Verzenddatum: 30 juni 2026
Uw brief van: 15 december 2025
Uw kenmerk: ViA15-VG-0272
Grondwateronttrekking en
-lozing deelgebied 3
Onderwerp: Verlenen
omgevingsvergunning
wateractiviteit
Zaaknummer: DSO2025121501586
Team
Telefoon: Vergunningverlening
0314-369 369
E-mail: vergunningen@wrij.nl
Kopie aan: gemeente Zevenaar;
gemeente Duiven, ,
provincie Gelderland,
Rijkswaterstaat,
LamersWater B.V.
Bijlage(n):
1. Omgevingsvergunning
wateractiviteit;
2. Algemene regels lozen
grondwater van
bronbemalingen op
oppervlaktewater;
3. Verslag hoorzitting
ontwerpbesluit;
4. Reactienota zienswijzen
5. Meetstaat en
afmeldingsformulier.

Omgevingsvergunning wateractiviteit

Omgevingsvergunning wateractiviteit GelreGroen Construction V.O.F. voor:

Figuur 3. Het voorgenomen peilbuizenmeetnet ter controle van de grondwaterstand in het gebied

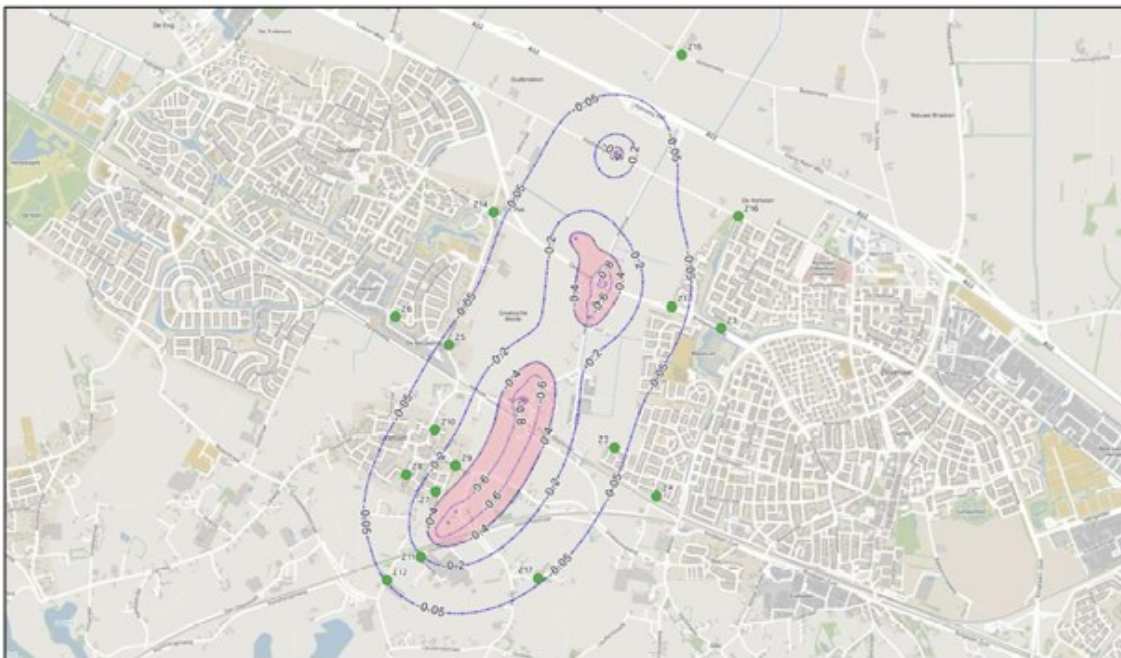
Deze voorgeschiedenis is van belang omdat GelreGroen dezelfde aanpak gaat hanteren voor de bronbemalingen in dit deelgebied van ViA15. Er wordt een uitgebreid peilbuizenmeetnet ingericht, ter controle van de verlaging van de grondwaterstand in het gebied. Dit peilbuizenmeetnet is ter illustratie weergegeven in de figuur 3 (zie volgende bladzijde), maar is uitgebreider te zien in het door GelreGroen opgestelde Bemalings- en monitoringsplan. Hierbij moet wel de opmerking worden gemaakt dat belangengroep Zevenaarse Woningen Inklinkende Klei (ZWIK) overleg heeft gehad met GelreGroen over het voorgenomen peilbuizenmeetnet. Dat heeft ertoe geleid dat er drie extra peilbuizen zullen worden geplaatst, waarvan de locaties zijn aangegeven op een aparte tekening. Deze tekening is ter aanvulling van de aanvraag bij ons ingediend en daardoor ook aan deze vergunning verbonden.

Naast dit peilbuizenmeetnet voor de omgeving zullen er ook peilbuizen worden geplaatst nabij de bronbemalingen, ter controle van de uitvoering. De exacte locaties van deze peilbuizen zijn nu echter nog niet bekend, mede omdat dit ook een zaak is van de bronbemaler die het werk zal gaan uitvoeren. Wij hebben daarom voorschriften aan de vergunning verbonden met betrekking tot de concrete uitvoering van de bronbemalingen en de monitoring. Deze plannen dienen ten minste vier weken van tevoren ter goedkeuring aan ons worden voorgelegd.

Figuur 5 – Maatgevende GLG t.b.v. bepaling omgevingseffecten. Bron: Geohydrologisch rapport “Herbepaling signaal- en actiewaarden bemaling verlegging gastransportleidingen en watertransportleiding Via15”, Antea, kenmerk: 270572-GHR-HAW-001, d.d. 2 november 2018.

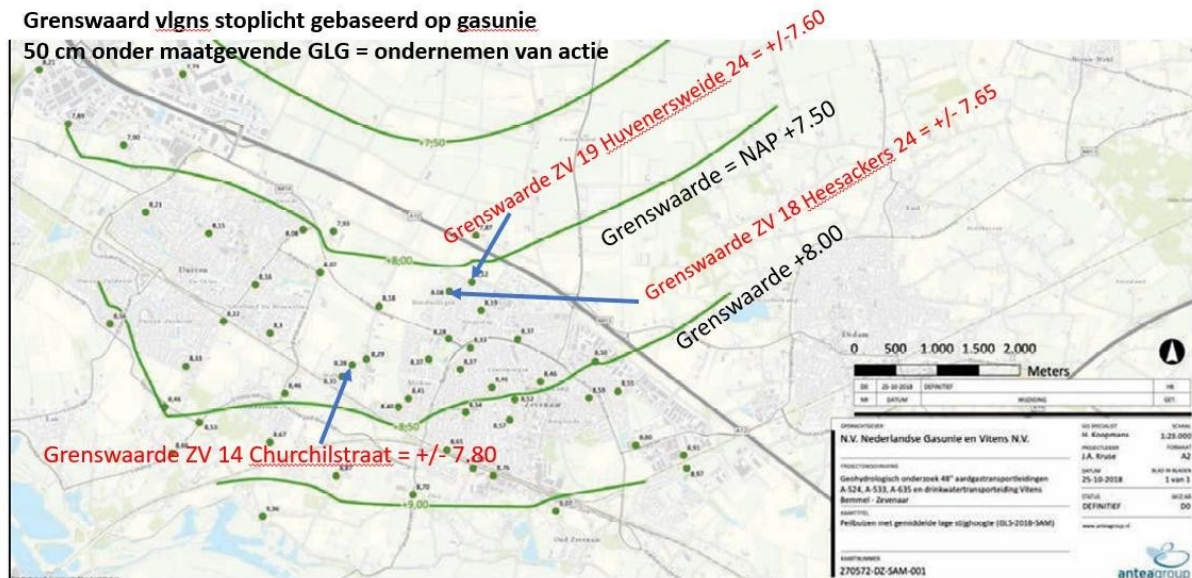
Het gebruik van verschillende begrippen voor gemiddeld laagste grondwaterstand GLG geeft verwarring. Wij begrijpen echter de werking van het stoplicht als de GLG die is afgeleid uit de bemalings situatie van het project van de Gasunie, inderdaad 50 cm hoger is dan de bodemkundig gedefinieerde GLG.

Wij hebben uw stelling gecontroleerd aan de hand van de gemeten grondwaterstanden in 4 meetpunten van de gemeente Zevenaar. Het betreft de meetpunten ZV 18 aan de Heesackers (b40E1324), B19 aan de Huvenersweide (B40E1510), ZV 17 aan de Arnhemseweg (B40E1487) en ZV 14 aan de Churchillaan (B40E1485). De uitwerking in grafieken per peilbuis vindt u in bijlage 1 van deze zienswijze. Wij constateren dat uw aanname dat de door u gehanteerde maatgevende GLG 50 cm hoger ligt dan de bodemkundige GLG in de verste verte NIET klopt. GelreGroen geeft de maatgevende GLG aan in figuur 5 van het Bemalings- en monitoringsplan DG3. Als wij daar 50 cm vanaf halen en die actiestand vergelijken met de bodemkundige GLG, dan zien wij dat deze actie waarde ca 60 cm beneden de bodemkundige GLG is gelegen. Zie onderstaande kaart en bijlage 1.

- Wij dringen er dan ook sterk op aan in de vergunning op te nemen dat de grondwaterstanden NOOIT zullen mogen dalen beneden de bodemkundige GLG af te leiden uit het grondwaterstandsmetnet van de gemeente Zevenaar.

Uitwerking Grenswaarde stoplicht GLG in relatie tot GLG - gemeten grondwaterstanden in grondwaterstandsmetnet Zevenaar

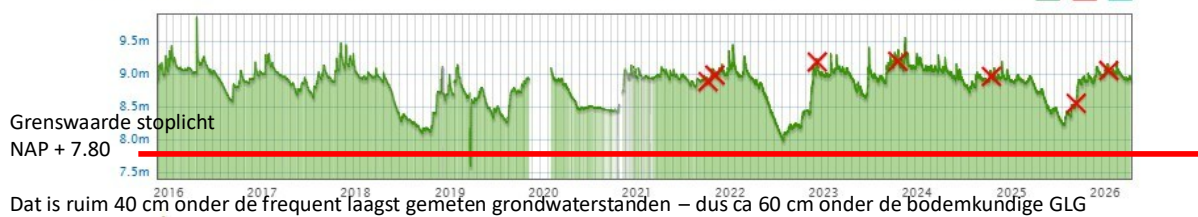
In de rapportage Bemalings- en monitoringsplan DG3 (23-01-2026) wordt aangegeven dat gewerkt wordt met een stoplichtenplan. Er wordt echter pas actie ondernomen als de grondwaterstanden verder dalen dan 50 cm beneden de GLG. Tijdens de voorlichtingsbijeenkomst van uw waterschap en GelreGroen werd aangegeven dat deze GLG niet de normale GLG is maar de GLG gerelateerd aan de onttrekking van de Gasunie. Deze zou 50 cm hoger liggen dan de bodemkundige GLG. In de aangeleverde rapportages als onderbouwing van de aanvraag worden beide begrippen van de GLG naast elkaar gebruikt. In paragraaf 5.1 en op pagina 18 van het Bemalings- en monitoringsplan DG3 staat het stoplicht verwoord voor ingrijpen bij verlaagde grondwaterstanden. Daar wordt het begrip GLG gebruikt. In figuur 5 van paragraaf 4.1 van datzelfde rapport wordt een “maatgevende GLG aangegeven. In Paragraaf 6.2 op pagina 21 staat een tabel met de aanduiding GLG gerelateerd aan het project van de Gasunie.
